京都大学複合原子力科学研究所の原子炉施設
[京都大学臨界実験装置(KUCA)]の変更に係る
設計及び工事の計画の承認申請書

(KUCA軽水減速炉心用低濃縮燃料要素の製作)
(KUCA固体減速炉心用低濃縮燃料要素の製作)

京都大学複合原子力科学研究所

2022年8月3日

②の回答についての説明(軽水)

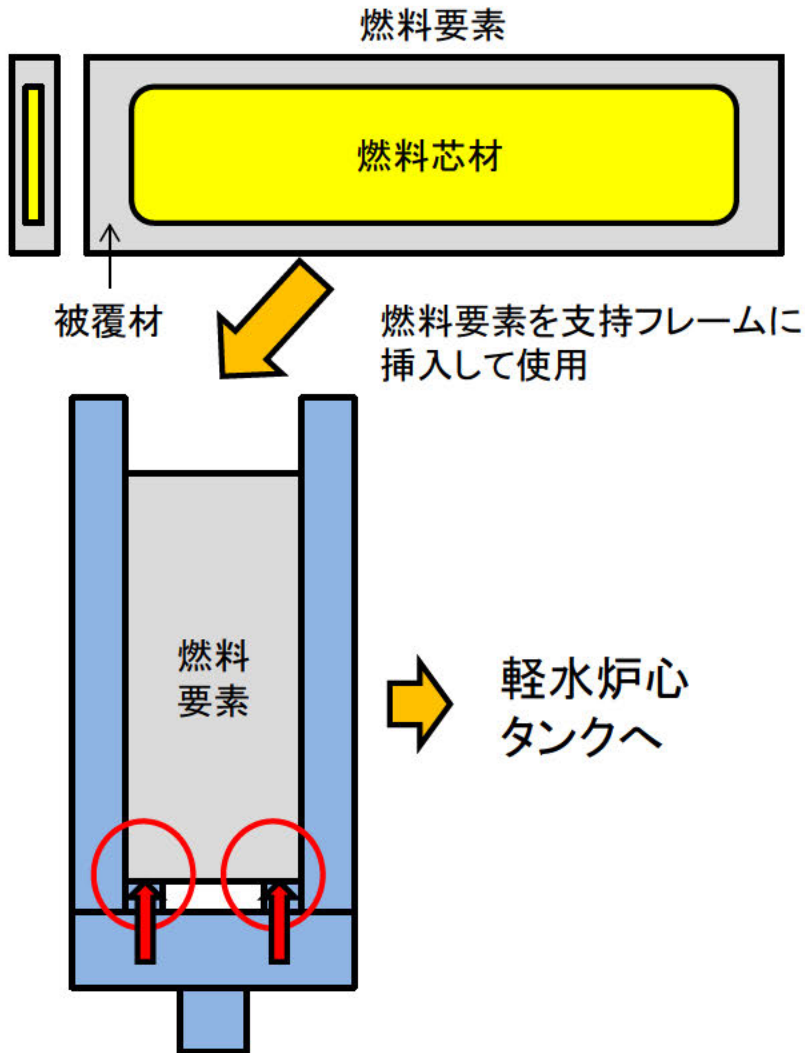
技術基準規則第22条の第1項、第2項に関連して、申請書の添付においては、被覆材の附加荷重及び自重の応力評価しか説明されていない。例えば、STACYの設工認では、燃料の設計条件として最高使用圧力及び最高使用温度を申請書の本文に記載した上で、添付の説明書で運転時の圧力、温度、放射線、荷重等の説明がなされている。適合性への審査においては、これらの説明が必要と考えている。

申請書添付の適合性への説明書:第22条の説明を修正する。(赤字修正部分)
なお、第3項の説明は変更なし

軽水減速炉心における最大熱出力は100Wで放射線の影響は低く、また、最高使用圧力は常圧、最高使用温度は90°C(運転時の異常な過渡変化での温度上昇は最大でも約2°C以下)と低いため、燃料芯材及び被覆材による有意な相互作用はない。また、評価計算書Aに示したとおり、照射によるスウェリングでの体積増加率 dV/V は[REDACTED]と小さく、また、温度上昇が2°C以下と低いため、異常をもたらすような熱応力、ブリスト(400°Cを超えないことが基準)は発生しない。使用する被覆材も、これまでKUCAで約45年間使用していたものと同じ材料であり、使用条件も変わらないため腐食のおそれはない。以上のことから、運転時においても、物理的および化学的性質を保持できるものである。また、材料検査、外観検査及び寸法検査を実施し、適切な材料及び構造であることを確認する。

燃料要素被覆材と燃料フレームが接する箇所(図の赤い部分)に加わる自重と水圧による負荷を考慮する

燃料要素は熱間圧延加工によりアルミニウム製板でウランシリサイド・アルミニウム分散型燃料の燃料芯材を挟み込んだ構造である。燃料要素は標準型燃料板支持フレームに収納されて炉心格子板に固定され、常圧の条件下で使用されるため、燃料芯材の強度は考慮せず、負荷がかかる被覆材へ附加荷重及び自重を評価対象とする。

水圧による附加荷重[N/mm ²]	自重による附加荷重[N/mm ²]	被覆材の耐力[N/mm ²]
■	■	63.7

アルミニウム被覆材の耐力に対して十分に小さく、要求事項に適合する設計
